Abwägungsvorschläge zu den Eingaben der Bürger

83. Änderung FNP - Sachlicher Teilflächennutzungsplan „Windenergie“

Verfahrensstand	
§ 3 (1) BauGB - Frühzeitige Beteiligung der Öffentlichkeit: 13.02.2019	
§ 4 (1) BauGB - Frühzeitige Beteiligung der Behörden / TÖB: 21.01.2019 Anschreiben - 26.02.2019	
§ 3 (2) BauGB - Öffentliche Auslegung 18.06.2020 – 24.07.2020	
§ 4 (2) BauGB - Beteiligung der Behörden / TÖB 11.06.2020 Anschreiben – 24.07.2020	
§ 4 a (3) BauGB – Erneute öffentliche Auslegung 18.09.2020 – 09.10.2020	X
§ 4a (3) BauGB – Erneute Beteiligung der Behörden / TÖB 14.09.2020 Anschreiben – 09.10.2020

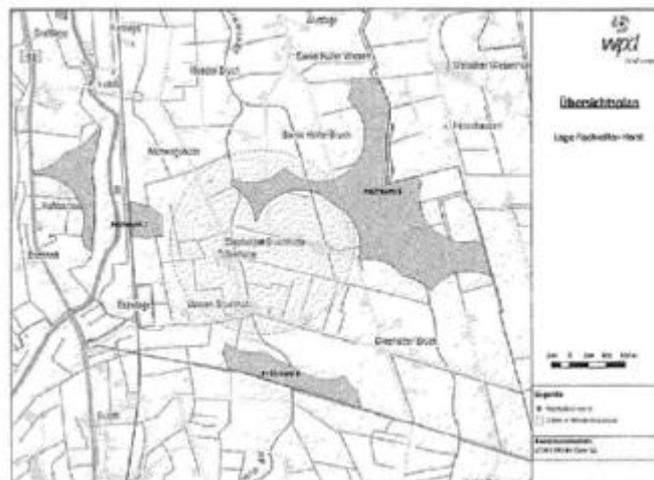
Die Auswahl der Konzentrationsflächen Nr. 5 und Nr. 7 als Standorte für die Windenergie basiert auf einer alten Datengrundlage und ist daher bereits zum jetzigen Zeitpunkt erkennbar fehlerhaft. Der durch das Gutachterbüro „Institut für angewandte Biologie Freiburg“ bei einer Begehung am 24. April 2020 entdeckte (und dem Landkreis Diepholz gemeldete) Fischadler-Horst wird nicht berücksichtigt. Die Entdeckung des Horstes aber hat erhebliche Auswirkungen auf die Darstellung der Windkonzentrationsflächen Nr. 5 und Nr. 7 im Flächennutzungsplan.

Der Horst befindet sich, wie aus unten abgebildeter Karte ersichtlich, auf einem Hochspannungsmast in unmittelbarer Nähe zum westlichen Bereich der Konzentrationsfläche Nr. 5. Ein ganzer Teil der Konzentrationszone befindet sich dabei innerhalb des von der Länderarbeitsgemeinschaft der Vogelschutzwarten (Stand 2015, sog. Helgoländer Papier) empfohlenen Mindestabstandes von 1000 m um den Horst und ist folglich aus artenschutzrechtlichen Gründen für die Windenergienutzung erkennbar und nachhaltig ungeeignet. In der Konsequenz muss die Konzentrationszone Nr. 5 um mindestens diesen Bereich, ggf. sogar noch deutlich mehr, eingekürzt werden.

In Bezug auf die Konzentrationszone Nr. 7 ist folgendes zu berücksichtigen: Gemäß Länderarbeitsgemeinschaft sollten „im Prüfbereich von 4.000 Metern um die Horste [des Fischadlers] die bevorzugten Nahrungsgewässer sowie die regelmäßig genutzten Flugkorridore dorthin und zu weiteren Nahrungsgewässern, die außerhalb des Prüfbereiches liegen, berücksichtigt werden. Die GPS-Telemetrie eines Männchens, bei dem 37% der Ortungen in einem 14 km entfernten Nahrungshabitat lagen (...) zeigt, wie wichtig die Freihaltung solcher Flugkorridore sein kann (LAG VSW 2015, Seite 24). D.h., für einen Fischadler-Horst müssen regelmäßig Raumnutzungsanalysen durchgeführt werden, um festzustellen, welche Flugrouten die Tiere rund um den Horst und zu ihren bevorzugten Nahrungsflächen nutzen. Eine solche Raumnutzungsanalyse führt das oben genannte Gutachterbüro aktuell im Auftrag unserer Mandantin und in Abstimmung mit dem Landkreis durch, und zwar im Rahmen der avifaunistischen Prüfung der von unserer Mandantin avisierten Standorte im Prüfraum 6. Erste Ergebnisse des Gutachtens zeigen, dass das Nahrungshabitat des Fischadlers nordwestlich des Horstes, nördlich der Fläche Nr. 7, und hier entlang des Flusses Lohne und im Bereich der Fischeiche liegt, die in obiger Karte dargestellt sind.

D.h., schon jetzt ist klar, dass der Fischadler in großer Regelmäßigkeit die Konzentrationsflächen überfliegt; soweit hier Windenergieanlagen stünden, ergäbe sich hieraus für die Tiere ein stark erhöhtes Konfliktpotenzial, das Windenergie an dieser Stelle

<p>ausschließt. Folglich ist auch diese Windkraftfläche stark einzukürzen, ggf. ganz aus der Plankulisse zu streichen.</p> <p>Umgekehrt zeigen die bisherigen Ergebnisse, dass der Prüfraum Nr. 6 weder innerhalb des Mindestabstands des Horstes liegt noch innerhalb der Flugrouten der Tiere zu ihren Nahrungsgebieten. Der neue Sachverhalt in Bezug auf den Fischadlerhorst macht damit sehr deutlich, dass die durchgeführte naturschutzfachliche Prüfung im Rahmen der Planaufstellung, mit der ausgeschlossen werden sollte, „dass nicht ggf. in unzulässiger Weise in artenschutzrechtliche Verbotstatbestände hineingeplant würde“ (Begründung mit integrierter Standortanalyse Mai 2020, Seite 96), in Bezug auf die Flächen Nr. 5 und Nr. 7 jedenfalls überholt und damit zu korrigieren ist. Vor dem Hintergrund der aktuellen Daten zum Fischadler dürften der westliche Teilbereich der Konzentrationsfläche Nr. 5 aufgrund des Mindestabstands von 1.000 m zum Horst und die gesamte Konzentrationszone Nr. 7 angesichts des Flugverhaltens der Tiere besonders kritisch sein. Wenn sich der Verdacht des Gutachters bestätigen sollte, wird dies zu nicht überwindbaren artenschutzrechtlichen Konflikten führen. Ohne Berücksichtigung des Horstes würden zwei Flächen für die Windenergienutzung aufgenommen, die ein hohes artenschutzrechtliches Konfliktpotenzial aufweisen und die daher zumindest stark anpassungsbedürftig, ggf. sogar ganz aus der Darstellung zu streichen sind. Soweit diese Ergebnisse also nicht schon im Rahmen des 1. Planentwurfs berücksichtigt würden, ist ganz klar, dass ein 2. Entwurf samt erneuter Auslegung erforderlich ist. Das Ziel eines wirksamen Flächennutzungsplans noch in diesem Jahr wäre somit nicht mehr zu erreichen. Wir empfehlen daher schon jetzt die Berücksichtigung der neuen Daten und gleichzeitig eine angepasste Bewertung zum Prüfraums Nr. 6, der aufgrund seinen geringen Konfliktpotential als deutlich besser als Konzentrationsfläche geeignet ist.</p>

<p>Beschlussempfehlung</p>	<p>Es kann bei der bisher getroffenen Abwägung bleiben. Sie lautete:</p> <p>Die Ausführungen zu den neueren avifaunistischen Erkenntnissen (Fischadlerhorst auf Hochspannungsmast) wurden in den politischen Gremien behandelt und als umweltbezogene Stellungnahme im Rahmen der förmlichen Beteiligung mit ausgelegt.</p> <p>Es erfolgte parallel zum Beteiligungsverfahren eine Abstimmung mit der UNB zu der Problematik. Danach sind die drei Teilbereiche aus naturschutzbehördlicher Sicht unbenommen der Neuansiedlung des Fischadlerpaares grundsätzlich als Standorte für WEA geeignet. Auf der nachgelagerten Planungs-/Antragsebene ist das Vorkommen des Fischadlers in den vertiefenden Untersuchungen zwingend zu berücksichtigen. In diesem Zusammenhang wird darauf hingewiesen, dass es möglich ist, dass aufgrund neuer Erkenntnisse im Rahmen der vertiefenden Untersuchungen einzelne Anlagenstandorte innerhalb der Teilflächen des Sondergebietes nicht realisiert werden können. Dies könnte insbesondere für den Teilbereich 1 der Fall sein, wenn kein ausreichender Abstand zum Fischadlerhorst eingehalten werden kann. Die Ergebnisse der naturschutzfachlichen Bewertung werden der Begründung und dem Umweltbericht angefügt.</p>

Diepholzer-Bruch-11

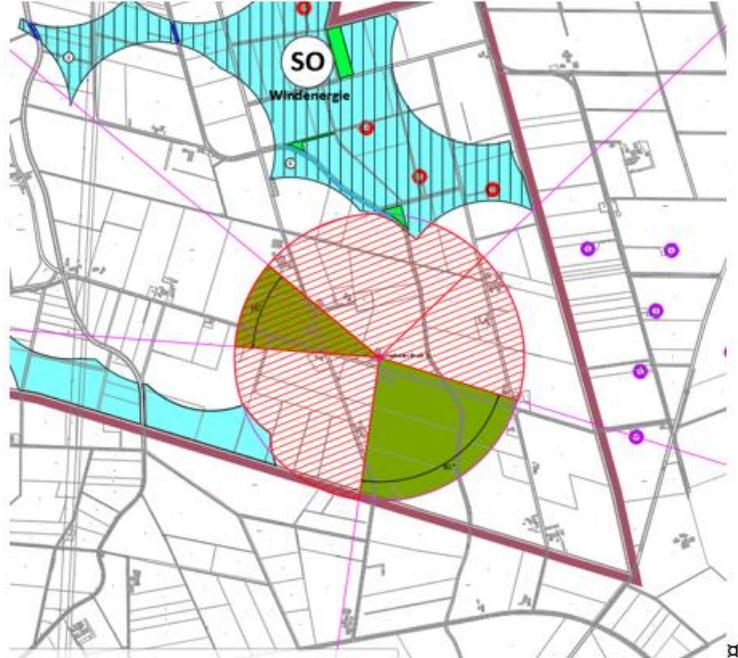
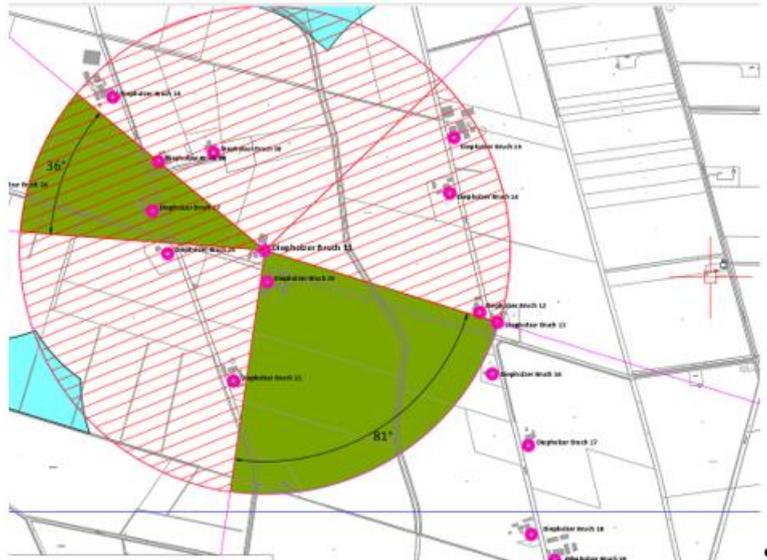
Der WEA-freie Sichtraum nach Nordwesten ist entspricht mit einem Winkel von 36° nicht mehr einem freien Blickwinkel (mindestens 60°). Es bleibt ein freier Blickkorridor nach Südosten mit einem Winkel von 81° .

Diepholzer-Bruch-4

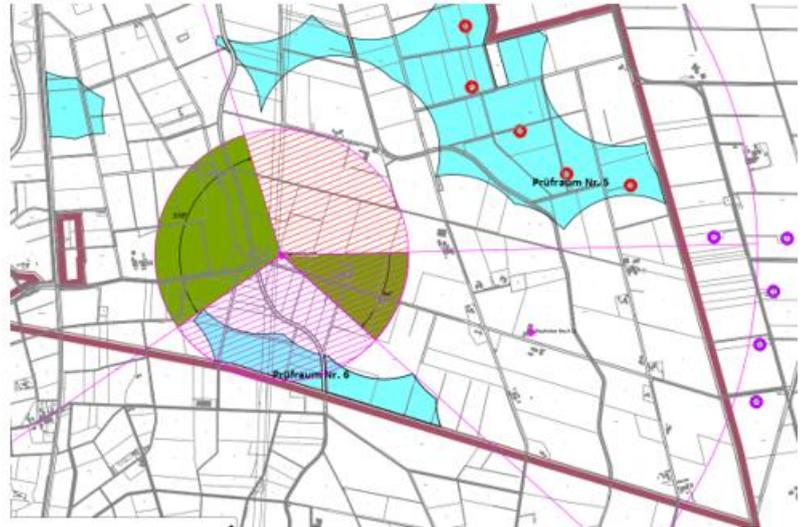
Für den Bereich des Wohnhauses Diepholzer-Bruch-4 ergibt sich nach Westen ein WEA-freies Blickfeld mit 108° . Hier beeinflussen die drei von Nord nach Süd verlaufenden Hochspannungsleitungen den Blick. Die freie Blickachse nach Südosten weist einen Winkel von 44° auf und gilt damit nicht mehr als freies Blickfeld. Zudem könnten am Horizont (außerhalb von 3 km) durchaus noch die WEA von Rehden wahrnehmbar sein.

Diepholzer-Bruch-3
 Diepholzer-Bruch-6
 Diepholzer-Bruch-24

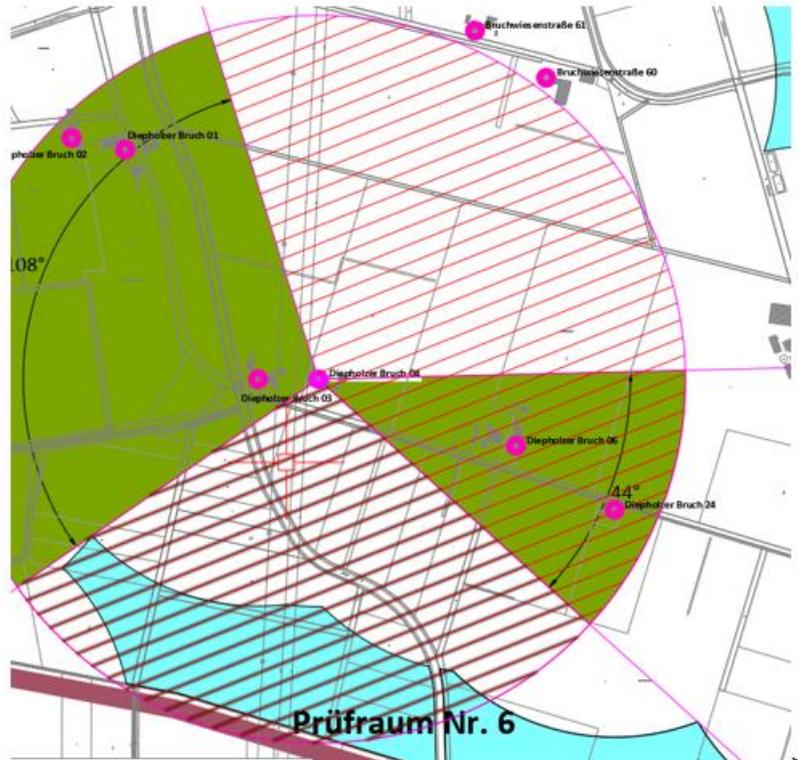
Eine ähnlich zu bewertende Blicksituation wie bei Diepholzer-Bruch-4 ergäbe sich für die nebenstehenden 3 Häuser (mit rotem Punkt markiert)

Bruchwiesenstr. 60
 Bruchwiesenstr. 61

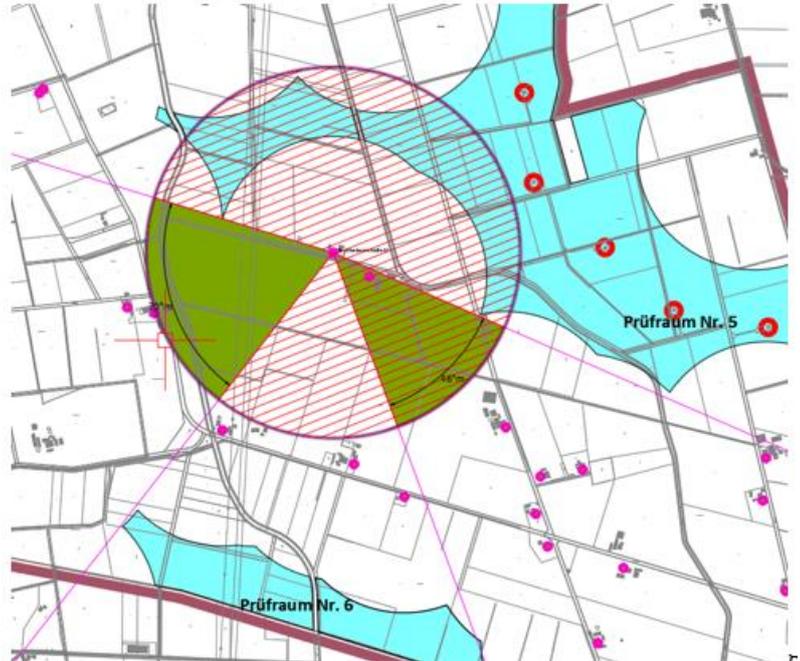
Für die Häuser Bruchwiesenstraße 60 und 61 ergäben sich die geringsten freien Blickachsen. Nach Südwesten verbliebe bei der Wahl von Prüfraum 5 und Prüfraum Nr. 6 ein freier Blickwinkel von 70°, nach Südosten eine Achse von 46°, womit jedoch keine freie Sicht gewährleistet wäre.

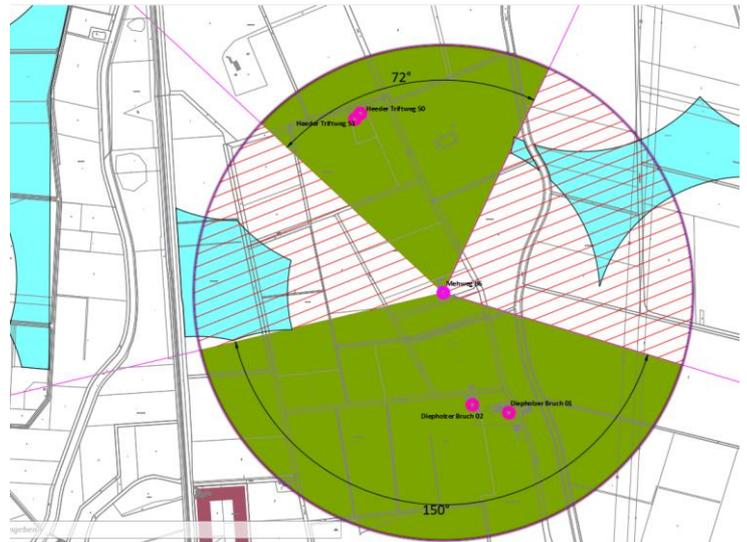
Für das Haus im Mehweg 86 ergäbe sich bei der Wahl der Prüfräume Nr. 5 und Nr. 7 nach Norden ein freier Blickwinkel von 72° und nach Süden von 150°. Eine Umzingelung / Beeinflussung wäre somit in zwei Sichtachsen (Westen / Osten) gegeben.

Bewertungskriterium: Umzingelung

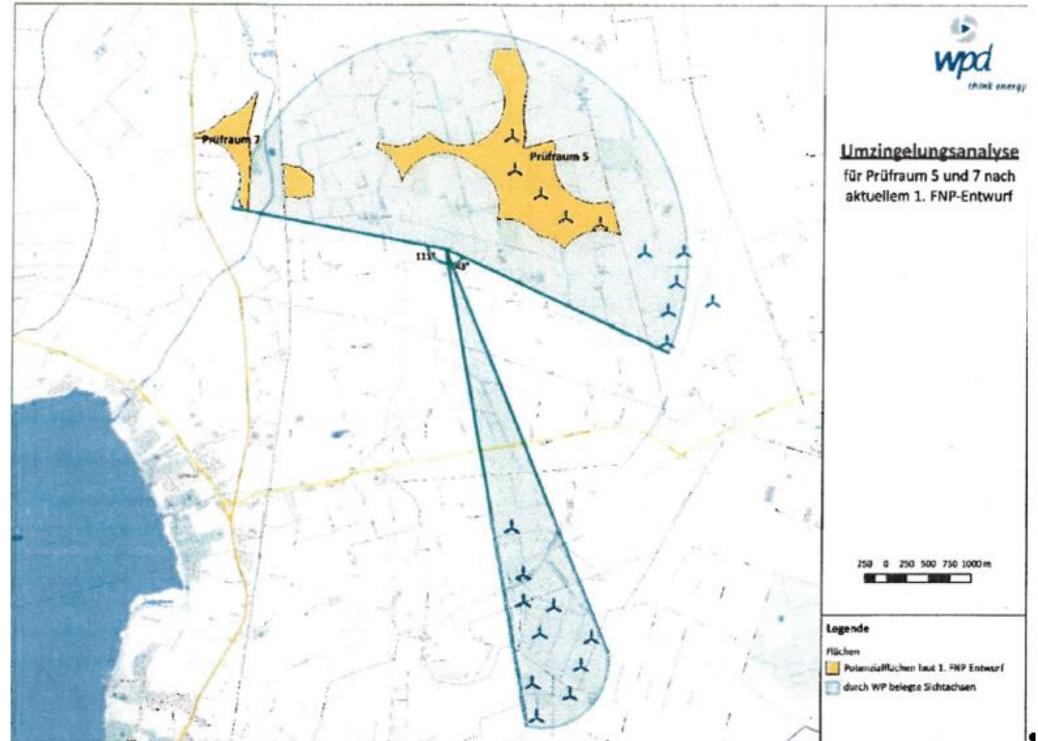
Bei diesem Bewertungskriterium wird die Eignung der Fläche anhand einer möglichen Umzingelungswirkung auf die Häuser im Abstand von 500 m festgestellt. Ein Punkt wird vergeben, wenn ein Prüfraum mehr als 10 Häuser im Abstand von 500 m beeinträchtigt. Ein genauerer Verteilungsschlüssel für die anderen Punktzahlen findet sich in nicht. Die Vorgehensweise der Stadt, wann von einer Beeinträchtigung ausgegangen wird sowie eine Darstellung der einzelnen betroffenen Häuser erfolgt ebenfalls nicht. Es findet ausschließlich eine Aufzählung der Häuser im 500 m Abstand statt und z.T. wird ein konkretes Ergebnis für einzelnen Flächen genannt. Beim Prüfraum 6 wird nur die pauschale Aussage getroffen, dass Häuser im Bereich des Diepholzer Bruchs betroffen sein können. Hingegen wird für die Fläche 7 konkret eine Zahl von vier Häusern genannt. Der Vergleich zeigt, dass selbst bei der Darstellung der abschließenden Ergebnisse kein einheitliches Konzept bei der Umzingelung verfolgt wurde. Ob die aktuellen Grobbewertungen der Flächen korrekt erfolgt sind, lässt sich nach dem aktuellen Kenntnisstand daher nicht feststellen.

Aufgrund der fehlenden Nachvollziehbarkeit bei der Anwendung des Kriteriums der Umzingelung kann bezweifelt werden, dass hierbei ein einheitliches, nachvollziehbares und schlüssiges Konzept verfolgt wurde. Um einen rechtsicheren FNP aufzustellen, ist dies allerdings unabdingbar. Insbesondere, da im Rahmen der Begründung mehrfach ein besonderes Augenmerk auf die Problematik der Umzingelung geworfen wird und die Stadt in der Gesamtabwägung diese als Grund für die Streichung des Prüfraums 6 anführt, ist hier eine besondere Sorgfalt in der Nutzung des Merkmals notwendig. Diese ist allerdings nicht erkennbar.

Nach einer groben Abschätzung von uns, ausgehend von einem Punkt zwischen den jeweiligen Flächen, in Bezug auf die Sichtachsen lässt sich allerdings folgendes feststellen: Der Prüfraum 5 und 7 in Verbindung mit den bestehenden Windparks in Wetschen und in Lemförde führen zu einer starken Belegung der Sichtachsen, siehe dazu Abbildung 2. Der Prüfraum 7 führt sogar zu einer stärkeren Einschränkung, da die zuvor freie Sichtachse Richtung Westen durch die Fläche erst belastet wird. Ähnliches gilt für den westlichen Teilbereich des Prüfraums 5, der für viele Häuser zu einem Hindernis im Norden führt. Der komplette Prüfraum 5 beeinträchtigt dadurch sogar die Sichtachsen von Norden bis hin nach Osten.

Betrachtet man die Prüfräume in Verbindung mit den Bestandwindparks, wie in Abbildung 2, lässt sich erkennen, dass nur eine freie Sichtachse von 1110 in Richtung Dümmer und eine schmale Sichtachse Richtung Süd-Ost von 430 übrigbleibt. Die Flächenkulisse mit den Prüfräumen 5 und 7 führt somit zu einer Belastung der Sichtachsen im Westen, Norden und Osten sowie der bereits vorhandenen Vorbelastung im Süden durch den Windpark Lembruch. Nach dem Konzept der Stadt sollte ein solcher Umstand allerdings vermieden werden. Dies kann mit der aktuellen Flächenkulisse jedoch offensichtlich nicht gelingen.

<p>Die Abwägung zur optischen Betroffenheit von Anwohnern im Diepholzer Bruch wird durch die entsprechenden Auswertungen gestützt. Diese Darlegungen zur Beeinträchtigung von Blickwinkeln werden in die Begründung zur 83. Änderung des FNP übertragen.</p> <p>Siehe dazu auch die Abwägung unter Bürger 5. <i>(Anmerk. d. Verfassers: Diese Abwägung findet sich in der Abwägungstabelle zur förmlichen Beteiligung: 5-Bürger vom 20.07.2020, die den Unterlagen beiliegt.)</i></p> <p>Auf Grund der Nähe zum neu erfassten Fischadler-Horst werden keine Flächen des Teilbereiches 1 aufgehoben.</p>
<p>Eingabe 8 – Wpd onshore GmbH</p>	<p><u>Schreiben der wpd onshore GmbH vom 24.07.2020</u></p> <p>Zudem möchten wir auf die Planungen in der Samtgemeinde Altes Amt Lemförde verweisen, wo angrenzend zum Prüfraum 6 ebenfalls ein Windpark in Planung ist. Sollte diese Planung Erfolg haben, würde sich der Prüfraum 6 in diesen einfügen und zu einer gewünschten Bündelung der Windenergie führen. Bei einer Ausweisung der Prüfraume 5 und 7 sowie der gleichzeitigen Realisierung des Windparks auf Lemförder Seite wären die Häuser in der Umgebung noch viel stärker betroffen als ohnehin schon aufgrund der aktuellen Flächenkulisse. Bei unserem Alternativvorschlag hingegen hat die Planung auf Lemförder Seite keine weiteren Beeinträchtigungen zur Folge. Da die Stadt versucht die Auswirkungen auf die Anwohner möglichst gering zu halten, bitten wir Sie unseren Vorschlag und den oben benannten Umstand ebenfalls in Ihrer Entscheidung mitzuberücksichtigen.</p>

Abbildung 3: Einschränkung der Sichtachsen bei Alternativvorschlag (Teilbereich Prüfraum 5 und Prüfraum 6)

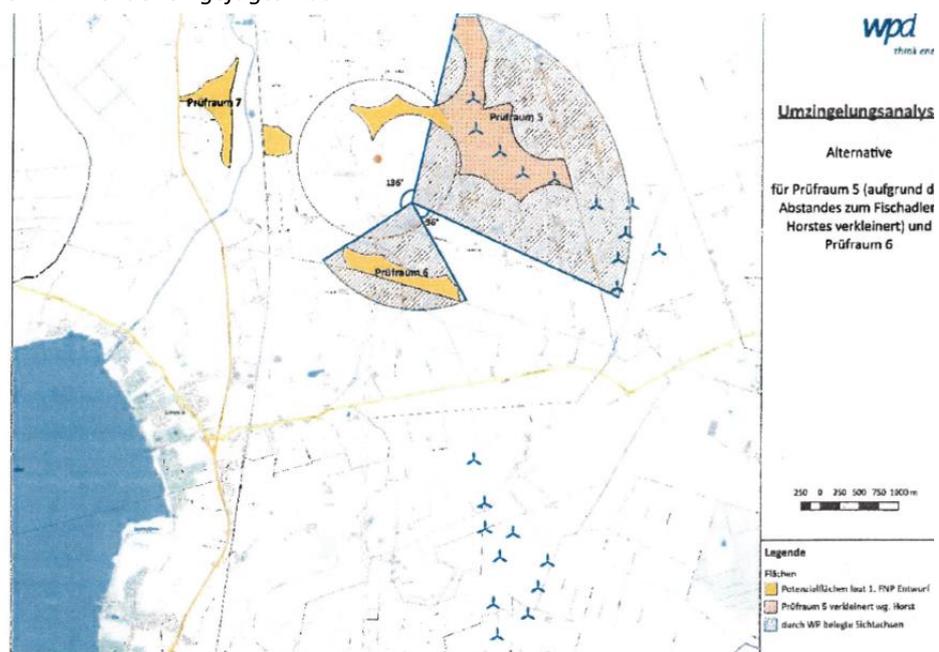
Aufgrund der neuen avifaunistischen Begebenheiten haben wir einen Alternativvorschlag entwickelt und dessen Auswirkungen auf die Sichtachsen in Verbindung mit dem Prüfraum 6 dargestellt. Dieser Berücksichtigt den Wegfall eines Teilbereichs von Prüfraum 5 aufgrund der Nähe zum Horst des Fischadlers.

Der Prüfraum 6 führt ausschließlich zu einer Belegung der Sichtachse in Richtung Süden. Allerdings liegt in dieser Himmelsrichtung bereits der Windpark Lembruch, der hier eine Vorbelastung darstellt und berücksichtigt werden muss. Daher kann im Süden nicht von einem unbelasteten Bereich ausgegangen werden. Im Vergleich zur aktuellen Flächenkulisse bleibt, wie in Abbildung 3 zu sehen ist, in Richtung Nordwesten eine freie Sichtachse von 136° erhalten und führt somit zu einer deutlich geringeren Beeinträchtigung.
